改善箇所説明図

改善の内容

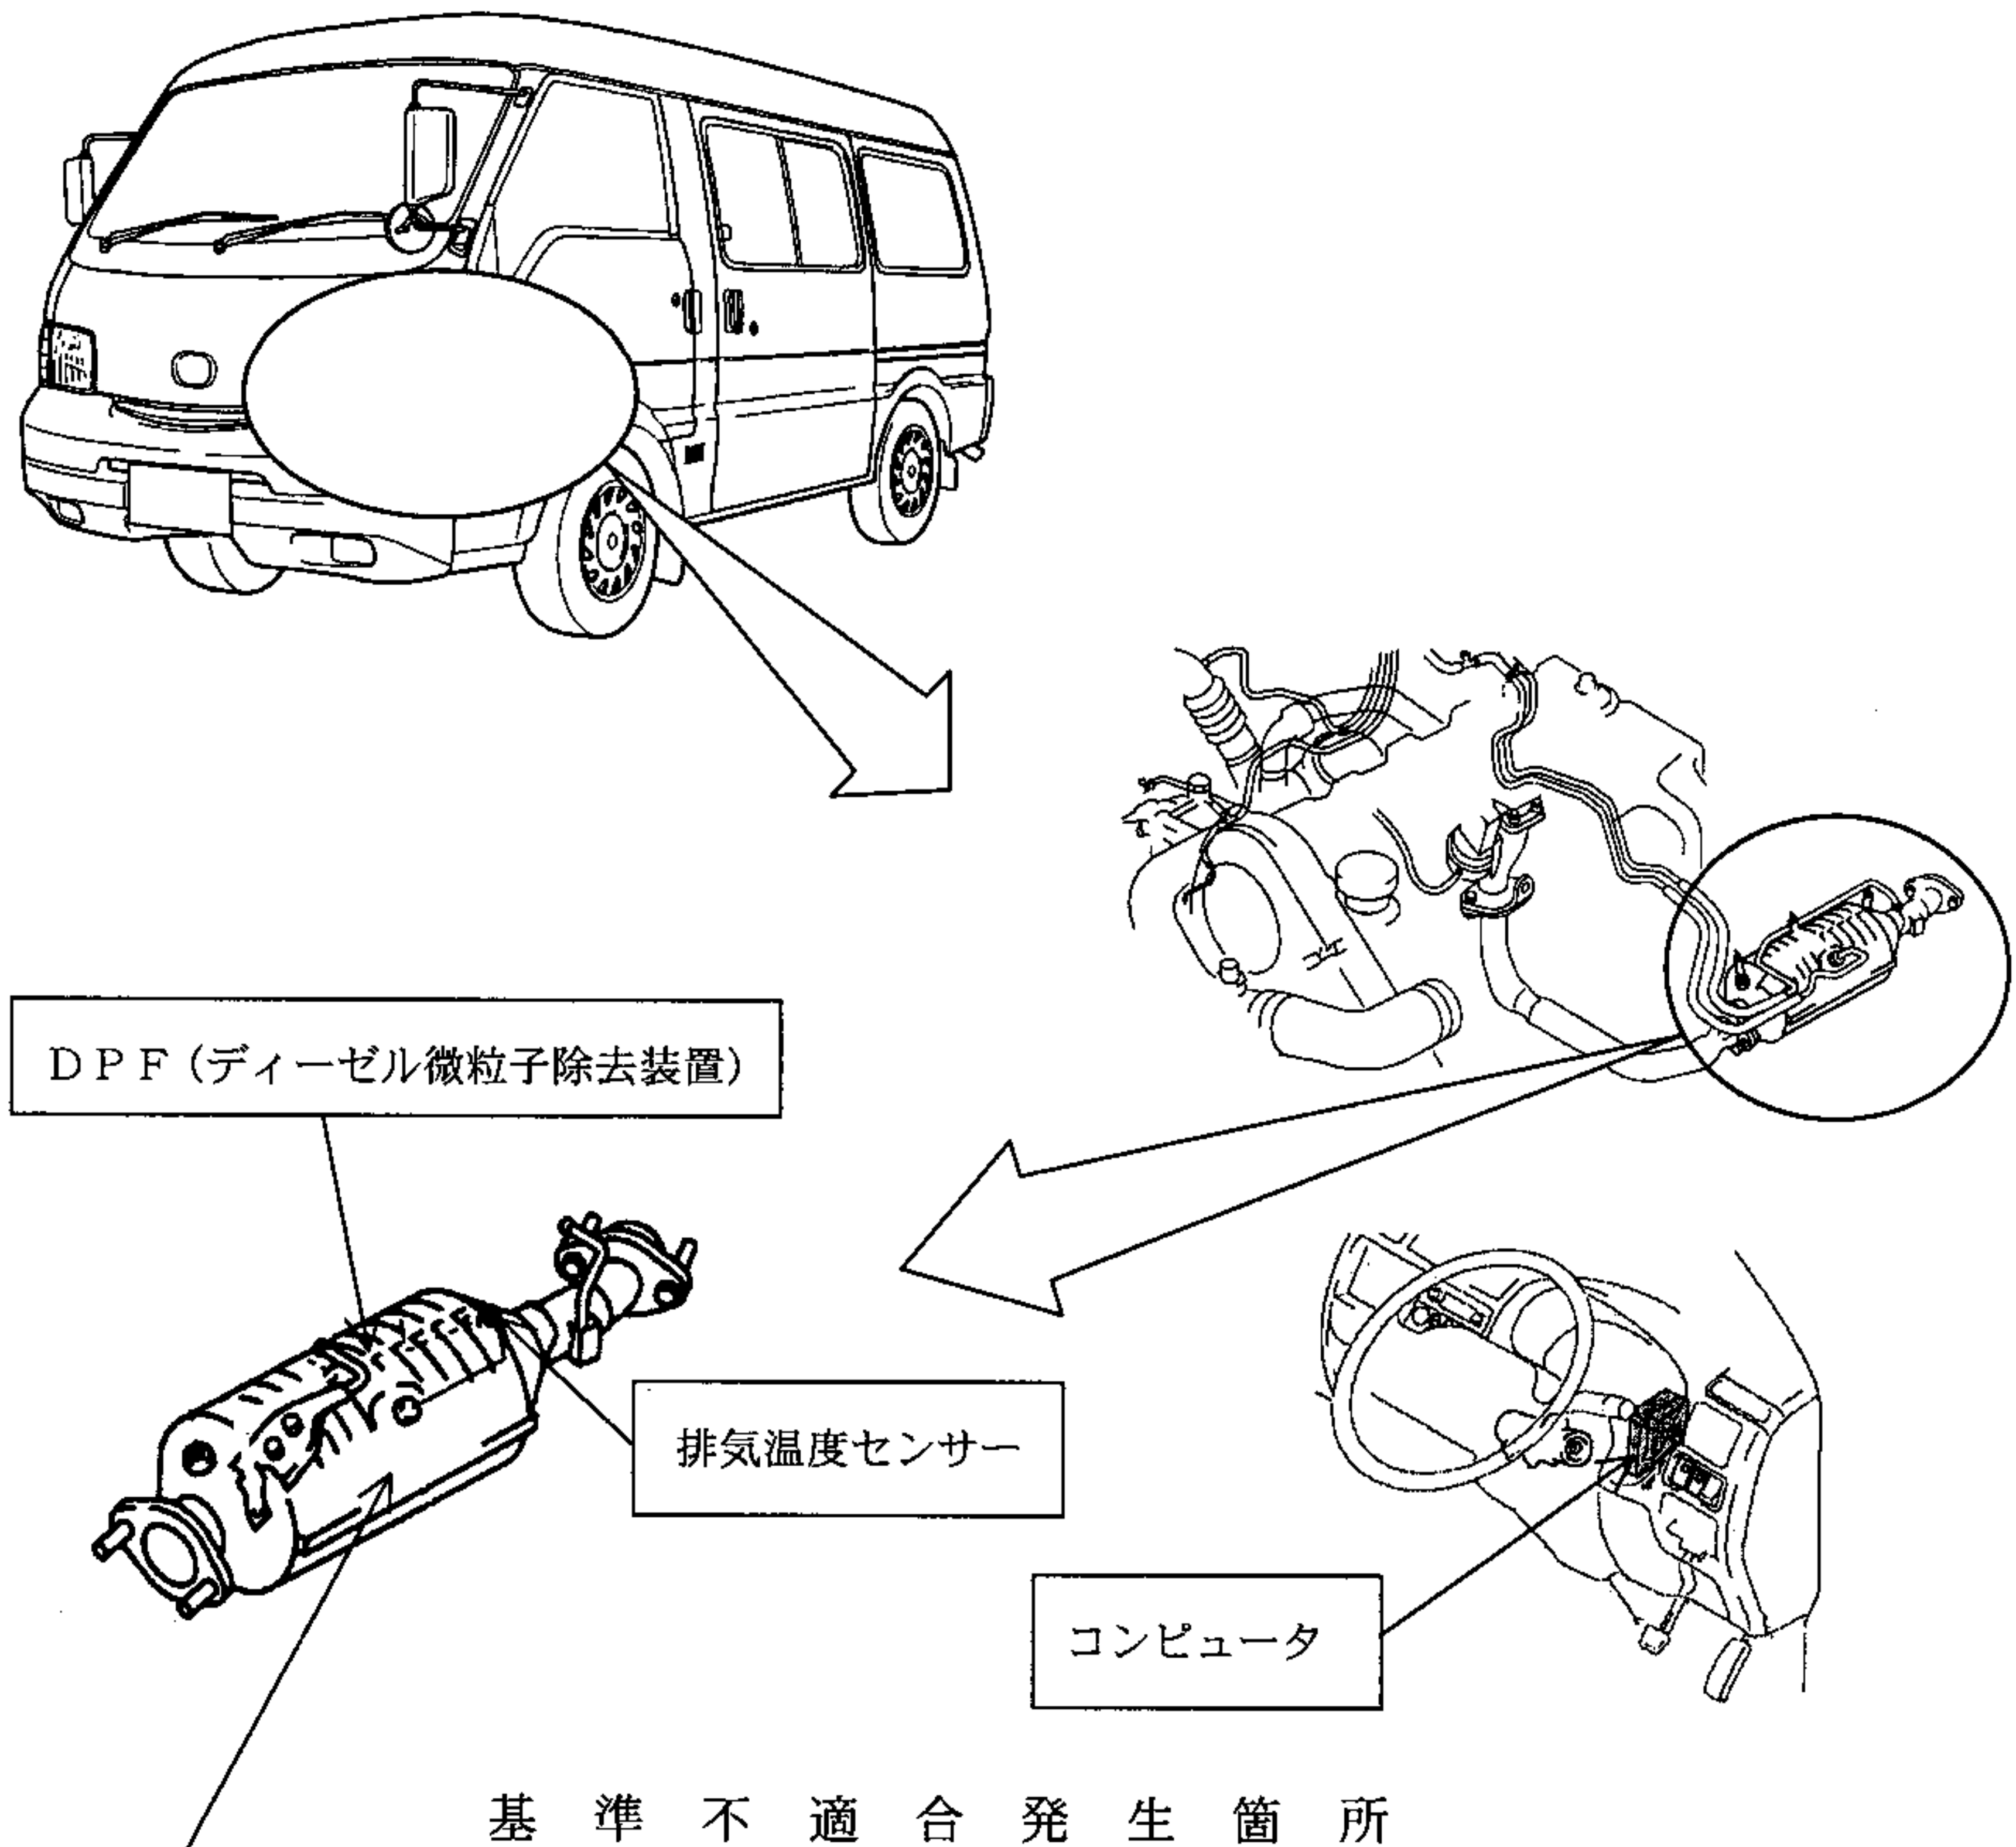
- ①DPF (ディーゼル微粒子除去装置) において、DPF内に捕集されたPM (粒子状物質) の自動除去機能を制御するコンピュータに誤ったプログラムを組み込んだため、手動操作によるPMの除去が必要であるにもかかわらず、自動除去機能が作動することがある。そのため、DPFの温度が異常に上昇し、排気温度センサーが損傷してエンジン警告灯が点灯し、最悪の場合、DPFが損傷してPMの排出量が基準値を超えるおそれがある。
- ②DPFにおいて、DPF内に捕集されたPMの自動除去機能を制御するコンピュータのプログラムが不適切なため、アクセルのオン・オフの操作を頻繁に行いながら走行すると、自動除去機能が作動しない場合があり、DPF内にPMが堆積することがある。そのため、そのまま使用を続けると、DPF表示灯が点灯し、頻繁に手動操作によるPMの除去が必要となるおそれがある。

全車両、当該コンピュータを対策品と交換するとともに、DPF及び排気温度センサーを点検し、損傷しているものは新品と交換する。

識別：助手席足元付近(左側)にあるダイアグノシス・コネクタ No.1 のカバー裏に白色ペイントを塗布する。
